Objet : BRUXELLES. Cimetière de Laeken, parvis Notre-Dame, pavillon d'entrée
Demande d'avis portant sur la rénovation et l'extension du pavillon d'entrée côté parvis
(Dossier traité par Caroline Criquilion, DMS)

Avis de principe

En réponse à votre courrier du 25/04/2018, reçu le 25/04/2018, nous vous communiquons ***l'avis de principe défavorable*** émis par notre Assemblée en sa séance du 09/05/2018.

Fig. 1. Plan du lobby d'accueil du cimetière de Laeken, signé par F. Malfait le 13 août 1932. AVB Fonds NPP G2.

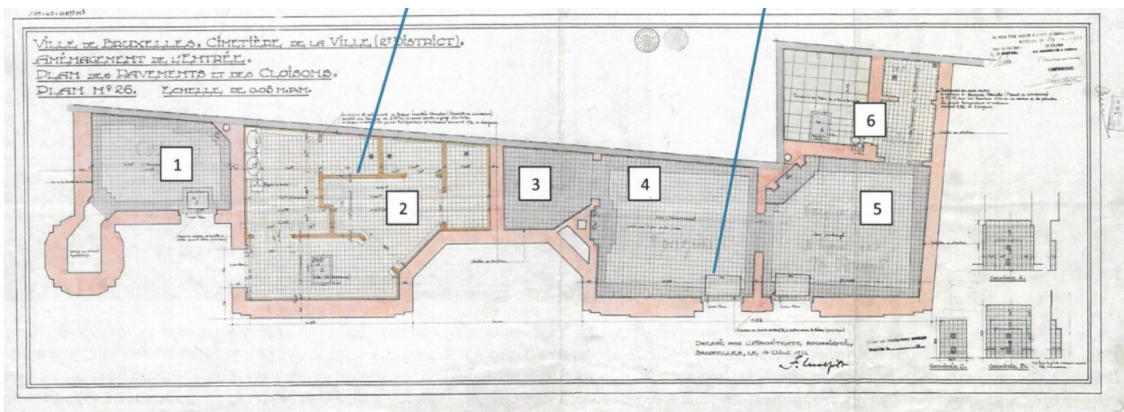
La CRMS juge pour sa part que l'extension réalisée en 1960 par l'architecte de la Ville Jean Rombaux est très respectueuse du lobby d'accueil Art Déco créée en 1933 par l'architecte François Malfait. En effet, l'annexe présente, tout comme la construction d'origine, un parement de pierres bleues, matériau qui se fond parfaitement dans le décor extrêmement minéral du cimetière (pierres tombales, entrée monumentale). Elle est en léger décrochement (environ 60 centimètres plus bas). Sa baie et sa porte d'entrée s'ouvrent vers l'arrière alors que ses châssis sont du même type et de la même couleur que ceux du bâtiment principal. Elle en constitue donc un prolongement naturel et discret, n'introduisant aucun effet de rupture. Dans sa volonté d'intégration, Rombaux a même veillé à ce que les quincailleries, le manteau de cheminée en carreaux de grès émaillés et les menuiseries soient conçus dans le même esprit que le bâtiment Malfait. La CRMS s'oppose donc à la destruction de l'annexe des années 1960 en raison de ses qualités patrimoniales intrinsèques.
